Licitación Pública Internacional
No. 32065001-056-10
"Adquisición de Equipo Antimotín para la Procuraduría General de
Justicia de Gobierno del Estado de Baja California"

JUNTA DE ACLARACIONES

Lectura a Notas Aclaratorias y Respuesta a Cuestionarios de acuerdo al punto 5.1 de las Bases de la Licitación Pública Internacional No. 32065001-056-10 referente a la "Adquisición de Equipo Antimotín para la Procuraduría General de Justicia de Gobierno del Estado de Baja California".

Número 4.-

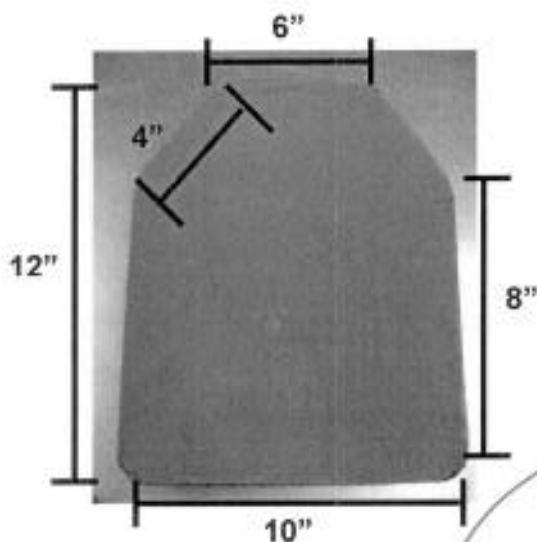
Se proporcionan las dimensiones del diseño de la placa balística solicitada en la partida 2 "Placa Balística Nivel III" del Paquete Único del punto 3.1 de las bases de licitación; donde todas las medidas establecidas tendrán un margen de tolerancia de +/- .25" únicamente.
